**ID: Codice procedura (ID\_VIP/ID\_MATTM): 12691**

**“Progetto di un impianto eolico denominato "Pitigliano" ubicato nei comuni di Pitigliano (GR) e Sorano (GR) costituito da 20 (venti) aerogeneratori di potenza nominale 7,0 MW per un totale di 140,0 MW con relative opere connesse ed infrastrutture indispensabili”**

## TESTO DELLE OSSERVAZIONI

**Immagine 1. Vincoli ex art. 136 del CBC dal PIT della Regione Toscana e zona approssimativa dove è progettato l'impianto industriale.**

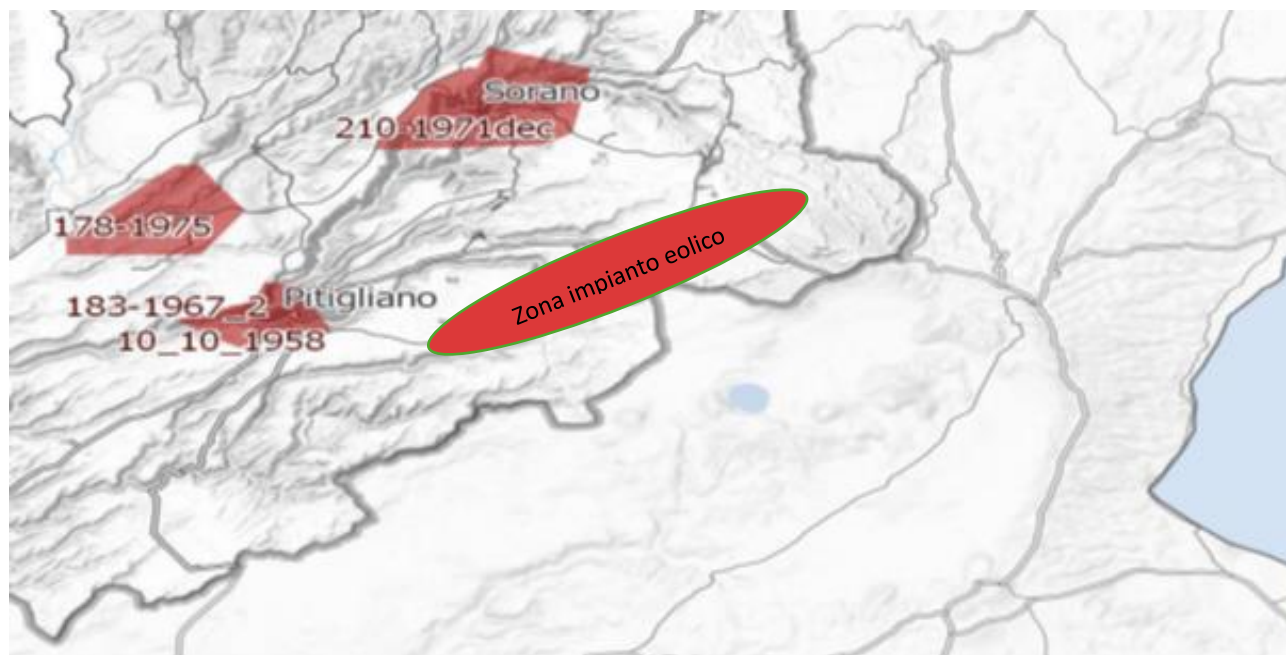
*Inoltre, come sostiene la Proponente parte dell'impianto si verrebbe a trovare a 3,5 km dal centro abitato di Sorano. Infatti, tre degli aerogeneratori WTG 08, 09, 10 sono addirittura all'interno delle fasce di rispetto dei 3 km del suo vincolo paesaggistico di notevole interesse pubblico ex art 136 del CBC. Si evidenzia che così si crea*

un'ulteriore incompatibilità con la tutela del Paesaggio.

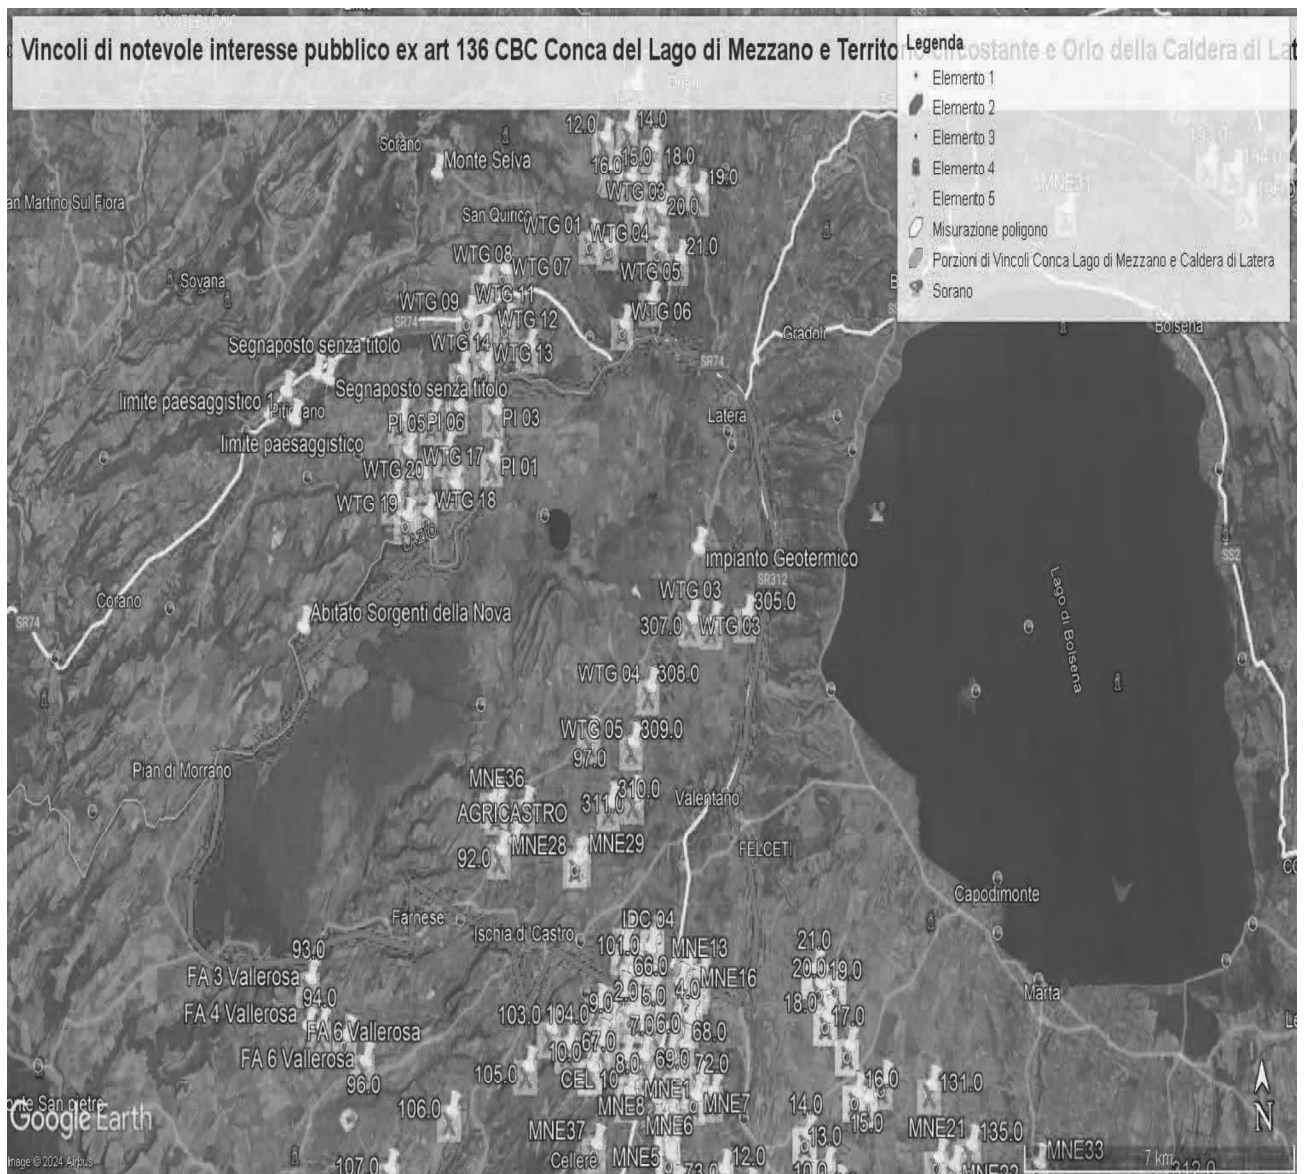
Come è illustrato nell'immagine si ribadisce che l'impianto industriale "Pitigliano" ricade completamente all'interno delle fasce di rispetto dei due vincoli di notevole

interesse pubblico e lambisce quelle di un terzo vincolo e quindi come affermato dal Consiglio di Stato nelle sentenze citate, l'impianto è insediato in area non idonea ai sensi dell'art. 20 comma 8 lettera c quater del D.Lgs. n. 199/2021 e ss.mm.ii al contrario di quanto sostiene la proponente.

**IMMAGINE n. 2** Impianto eolico industriale “Pitigliano” e distanze aerogeneratori dai Vincoli della Conca del Lago di Mezzano...

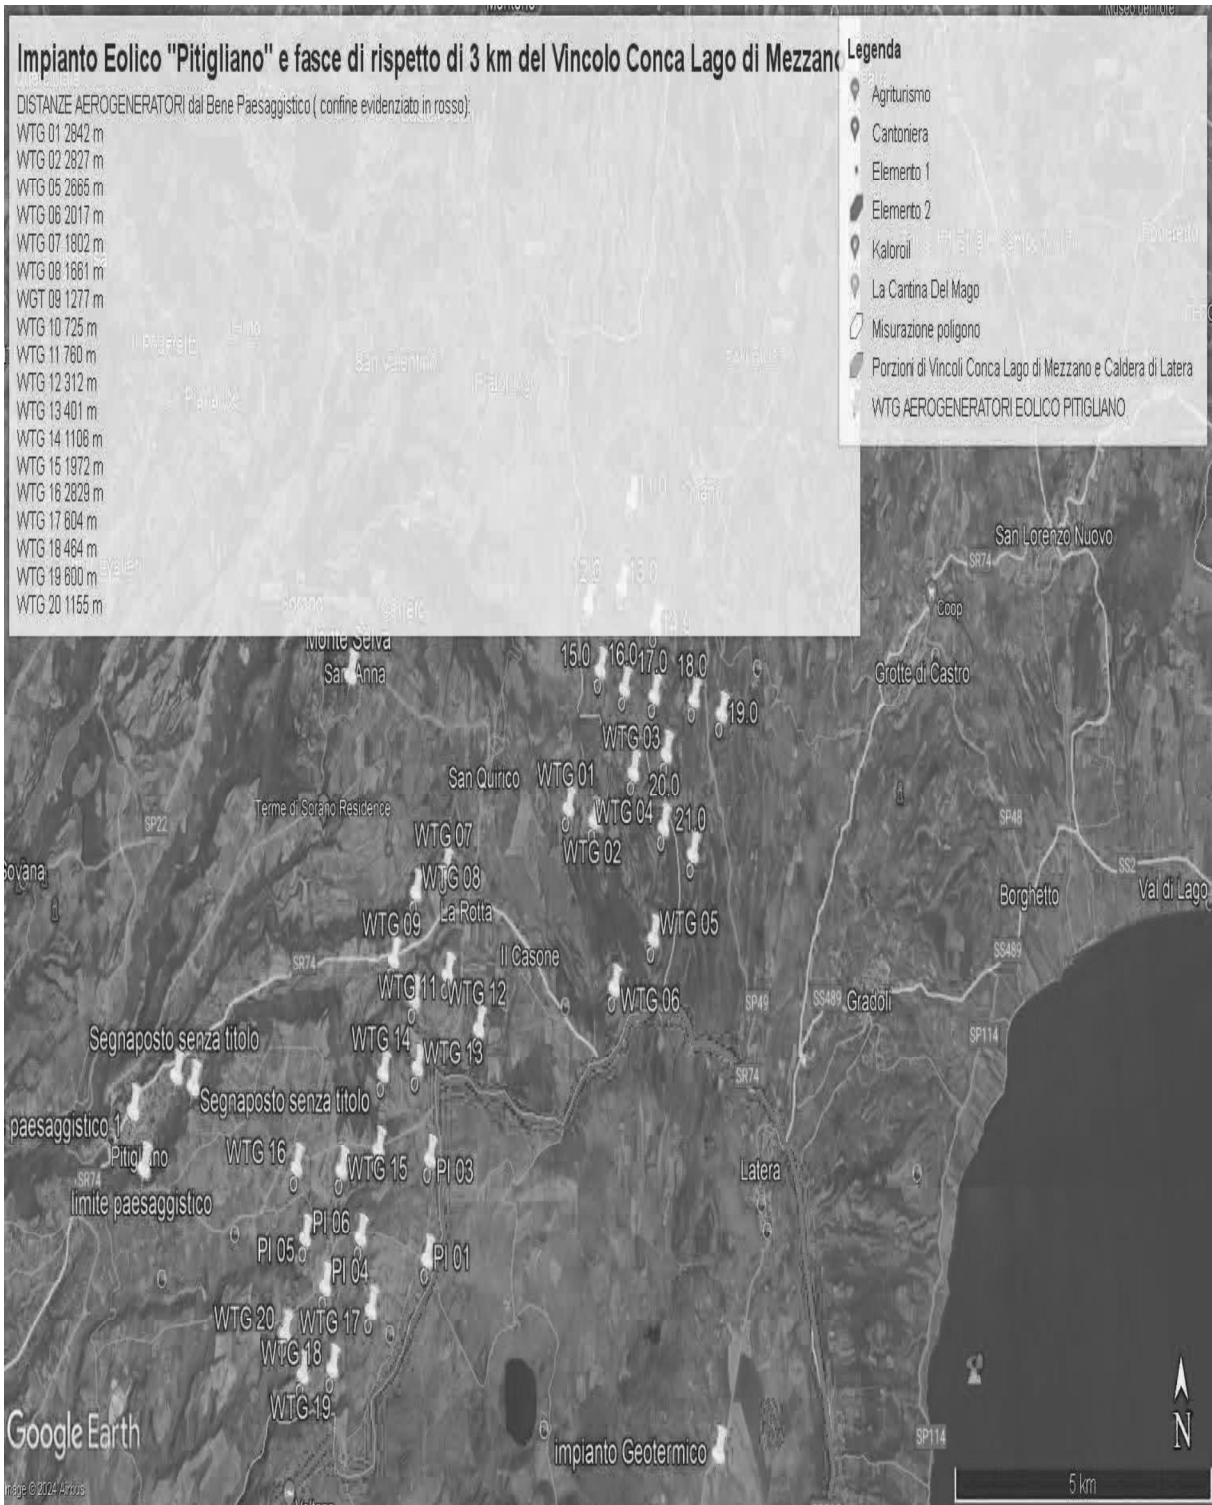
Al contrario si evidenzia che l'impianto eolico industriale citato non solo ricadrebbe con tutti e 20 gli aerogeneratori all'interno delle fasce di rispetto di 3 km di due vincoli paesaggistici di notevole interesse pubblico esistenti nella Regione Lazio e con una parte di essi nel vincolo paesaggistico del Centro abitato di Sorano ( GR) quindi in aree non idonee all'installazione di impianti di energia rinnovabile. Addirittura, alcuni aerogeneratori sarebbero ubicati a poche centinaia di metri dai perimetri dei due vincoli paesaggistici laziali ex art 136 del CBC.

**IMMAGINE n. 3 Impianto eolico industriale "Pitigliano" e distanze aerogeneratori dai Vincolo "Orlo della Caldera di Latera."**

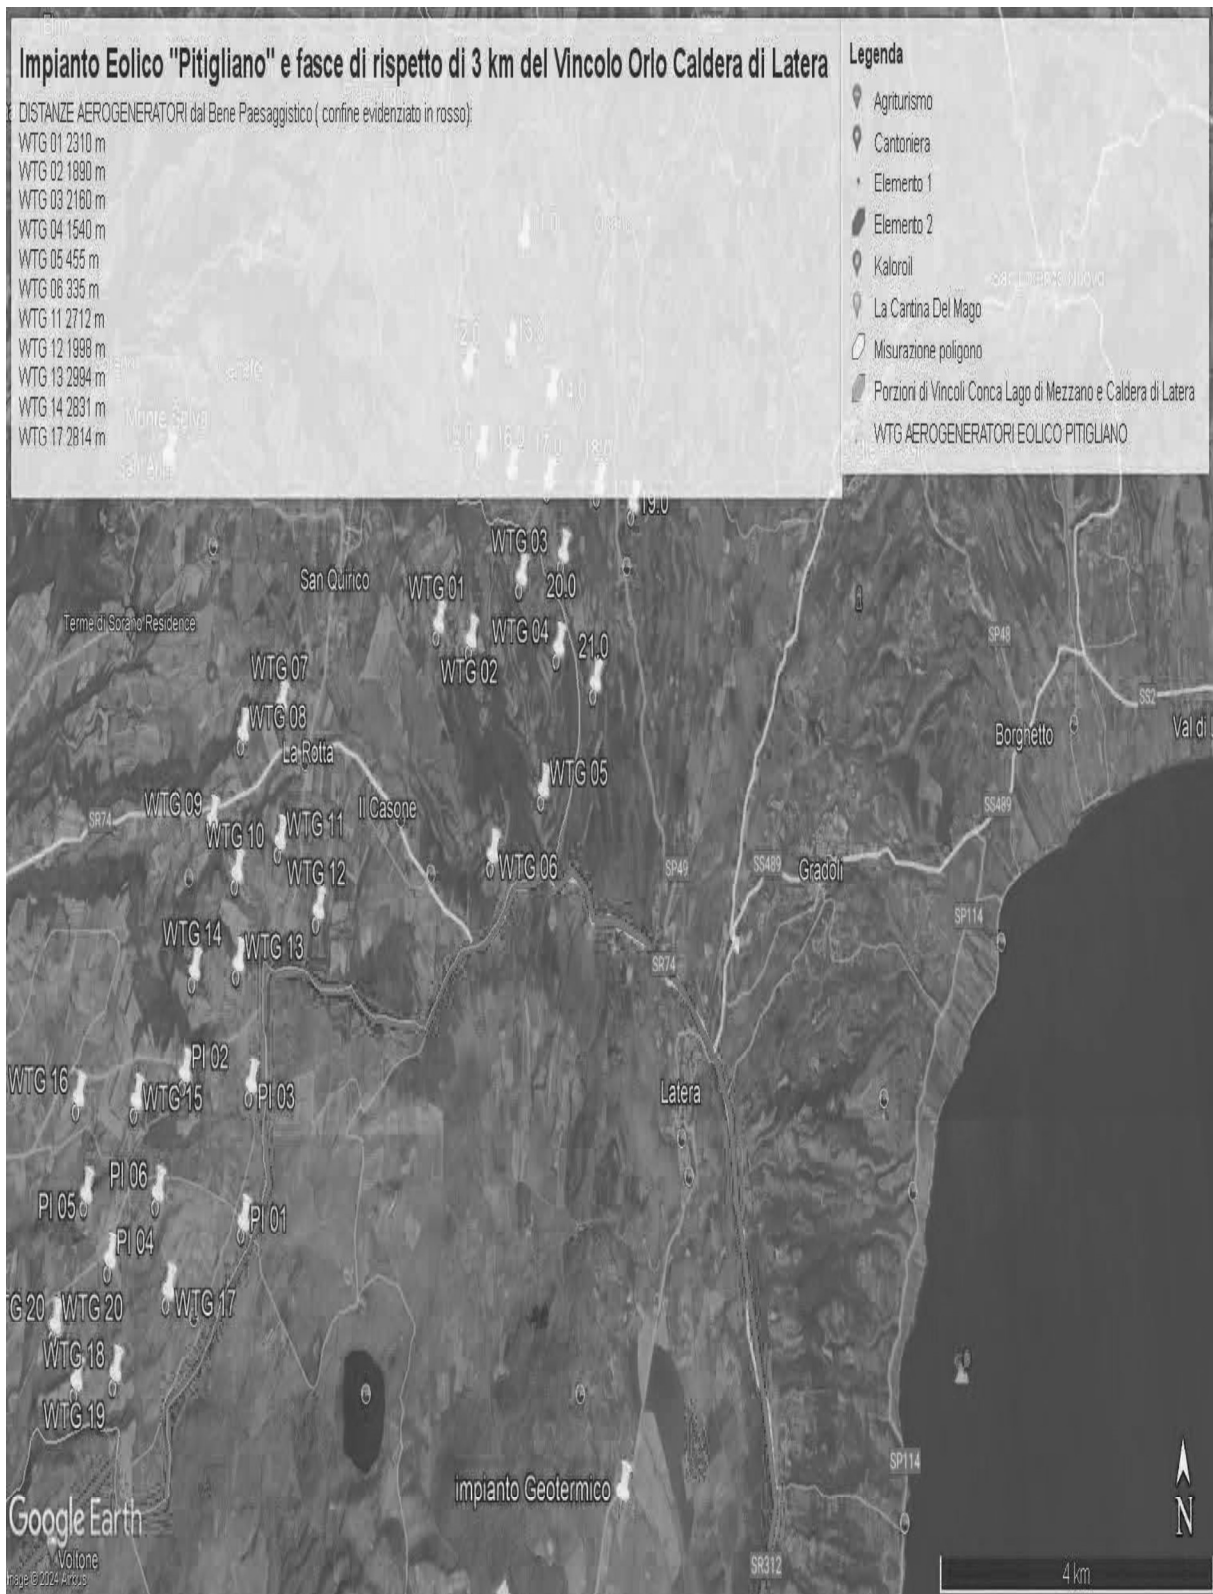
Concludendo, si evidenzia ancora che la proponente non effettuando la procedura prevista dalla Parte III delle Linee Guida nazionali ha ignorato un vincolo paesaggistico di notevole interesse pubblico istituito con un provvedimento del Segretariato regionale del Ministero della Cultura per il Lazio che ha emanato il Decreto di dichiarazione di notevole interesse pubblico n. 22 del 15.02.2024 ai sensi e per gli effetti dell'art. 136, co. 1, lett. c) e d) del decreto legislativo 22 gennaio 2004, n. 42, "Ambito paesaggistico, geologico e geomorfologico dell'orlo della caldera di

Latera e delle sue pendici interessate dai centri eruttivi periferici" nei comuni di CELLERE, FARNESE, ISCHIA DI CASTRO, LATERA, PIANSANO.

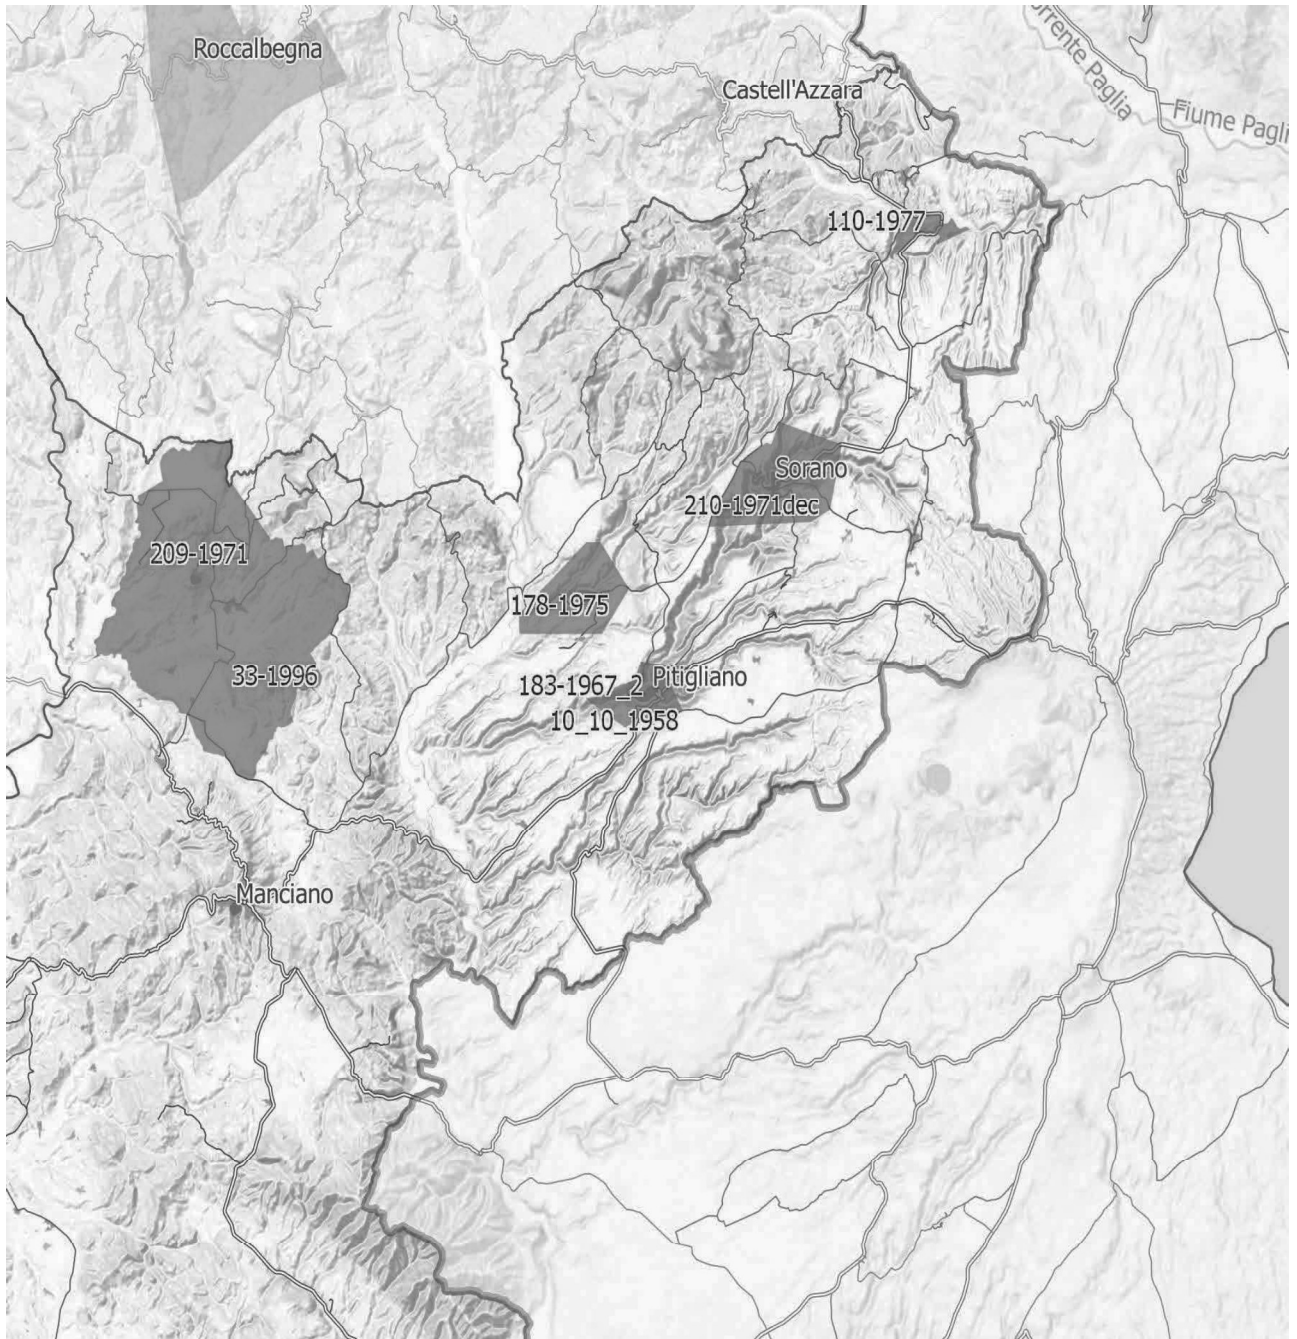
**IMMAGINE n. 4** Si evidenzia che i tre aerogeneratori WTG 07, WTG 08 e WTG 09 impattano con il vincolo paesaggistico di notevole interesse pubblico del Centro Storico di Sorano. Il WTG 07 si troverebbe a 2828 m, WTG 08 2504 e WTG 09 2990. Il cavidotto dell'impianto invece impatta in buona parte del Vincolo paesaggistico ex art. 136 del CBC del Centro Storico di Pitigliano.

**IMMAGINE n 5.** Mappa eolici elaborata dall'Associazione Amici della Terra. La mappa evidenzia il cumulo degli impianti tra Lazio e Toscana.

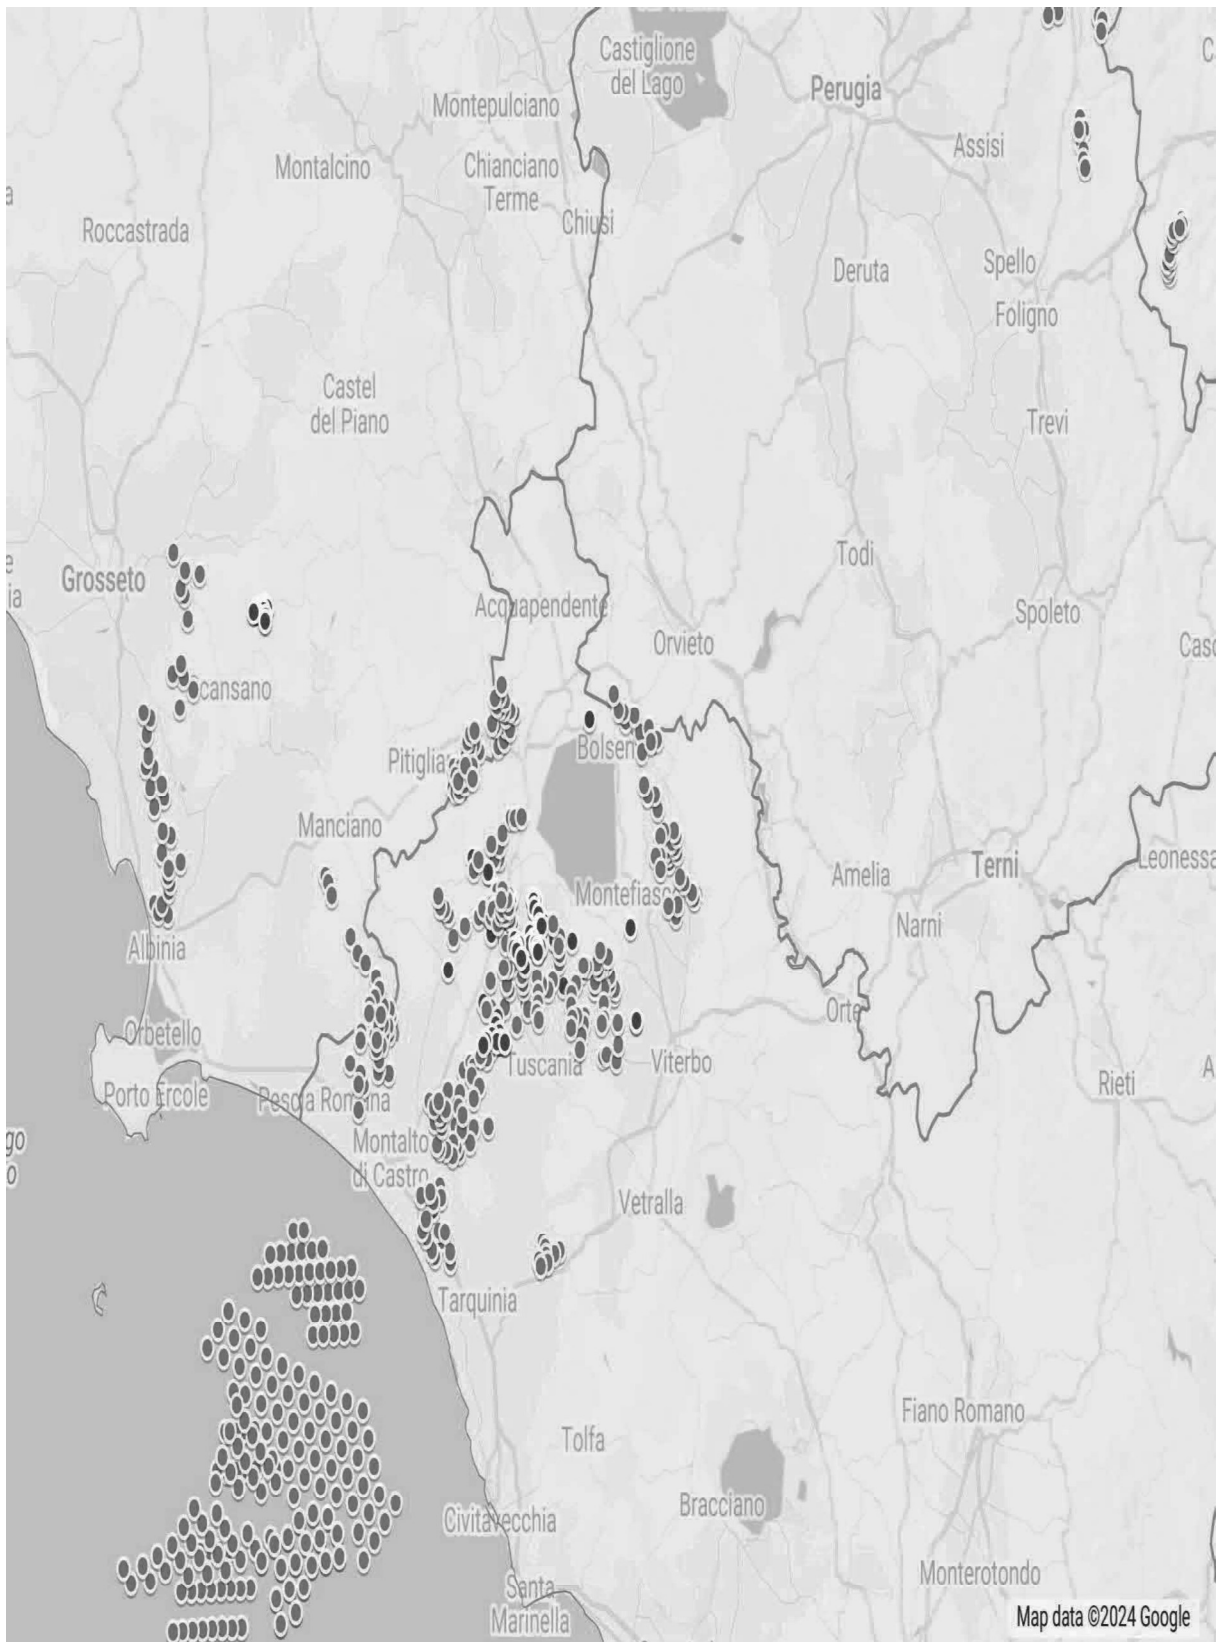
Riguardo al cumulo degli impianti FER, le mappe prodotte dalla proponente riguardano, come già evidenziato, soltanto una parte molto piccola degli impianti FER dell'area intermedia e vasta e in particolare di quelli eolici che contribuiscono a creare un notevole cumulo e la saturazione del territorio tosco laziale. Riguardo al cumulo dei soli impianti eolici si riporta la mappa dell'intervisibilità degli impianti eolici elaborata dall'Associazione nazionale “Amici della Terra”.
